## Eight Discipline Report (8D Report)

To:	8D report No.:
From: : <b>Chicony Power Technology</b>	RMA claim No.: <b>N/A</b>
CC :	Chicony Power P/N: <b>A180AP01Q-FW01</b>
	Customer P/N: <b>PK37A019500</b>
Submit date: <b>2023/6/28</b>	Product description: <b>180W PD</b>
Receive date: <b>2023/6/16</b>	Defect D/C or Lot No.:
<b>Subject : 客戶反饋搭配系統測試 RE, 在 61MHz 頻段 margin 不足</b>	
<b>D1.) 問題解決成員: Use Team Approach</b>	
<p>主持者 (Team Leader) : <b>Cf Liu</b></p> <p>內部成員 (Internal Team Members):</p> <p style="text-align: center;"><b>CQS: Jack Wang</b></p> <p style="text-align: center;"><b>QE: Kitty Zhang</b></p> <p style="text-align: center;"><b>MFG: Xiaohui Du</b></p> <p style="text-align: center;"><b>PE: Yong Liu</b></p> <p style="text-align: center;"><b>Sales: Gordon Wang</b></p> <p style="text-align: center;"><b>RD: Chris Wu</b></p> <p>外部成員 (External Team Member):</p>	
<b>D2.) 問題說明: Problem Description:</b>	
(Note: Use <b>who, what, when, where, why, how, how many</b> to specify the Customer's problem.)

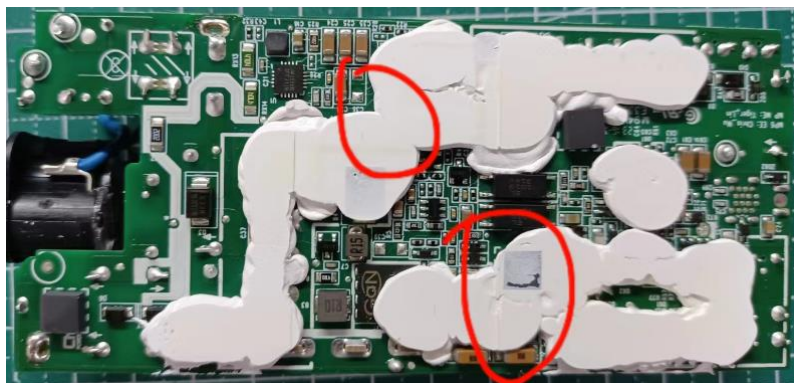
<p><b>2023/6/16 仁寶告知目前 10M 場地 30MHz~1GHz 的輻射測試在低頻 30MHz~230MHz 之間會看到 power noise, 拔掉電源會降下去。</b></p> <p><b>其中在 61MHz 的 peak 較高, Qp 抓起來會沒達到客戶 spec (Qp -4dB 以下), 如下圖所示。傳導測項則是 pass。</b></p> <p><b><a href="https://fr.mw/FRANCNCH713174002G">https://fr.mw/FRANCNCH713174002G</a></b></p>

1. 從客戶端拿到了樣機並做進一步分析
2. 將一台 **EMI RE** 好的樣機給客戶進行更換

Before:

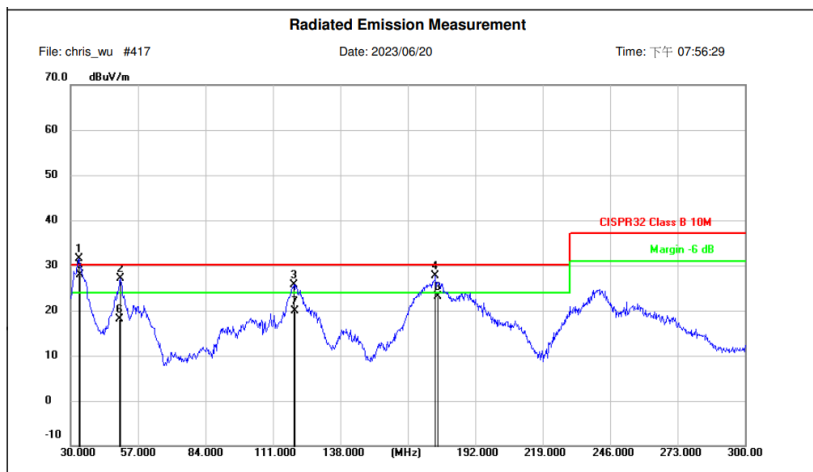
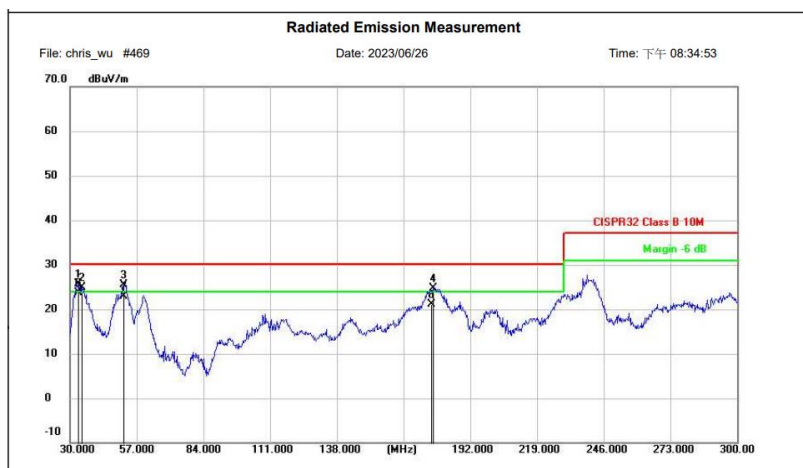
但有發現鋅錫面點膠未按照生產注意事項點膠，以至於紅圈處(**AHB circuit**與**PFC circuit**；一次側與二次側)的膠有連起來，導致**EMI\_RE**變差。

4. 將紅圈處的膠挖起來再進行驗證，EMI\_RE 50MHz頻段約好2~3dB PK

1. 透過上述分析，我們得出結論主要是膠與零件相連在一起便增加了零件間的耦合強度又因為膠連到的地方為紅框處這 2 個地方，1).AHB circuit 與 PFC circuit ； 2).一次側與二次側， 這 2 個地方的切換頻率相差約 1 倍使得這個切換開關雜訊被這個增大的耦合強度耦合到外部造成 EMI 變差。

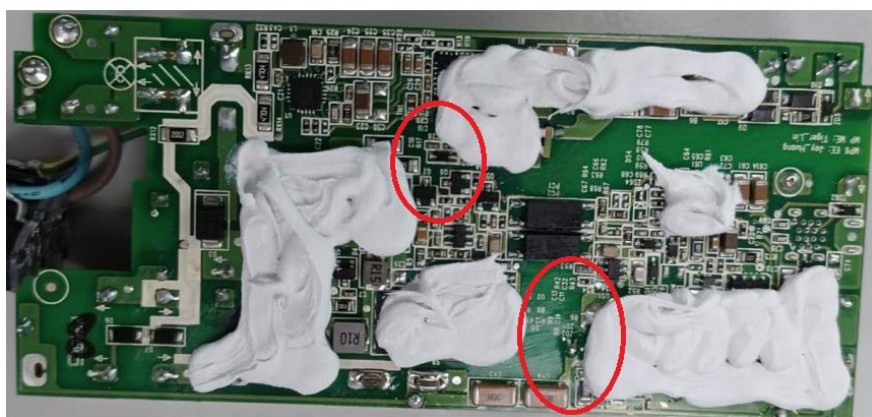
1. 把紅圈處的膠挖掉後再用Dummy load驗證EMI\_RE在頻段約50MHz可看到有明顯降低
2. 要求工廠務必按照生產注意事項裡的點膠方式作業
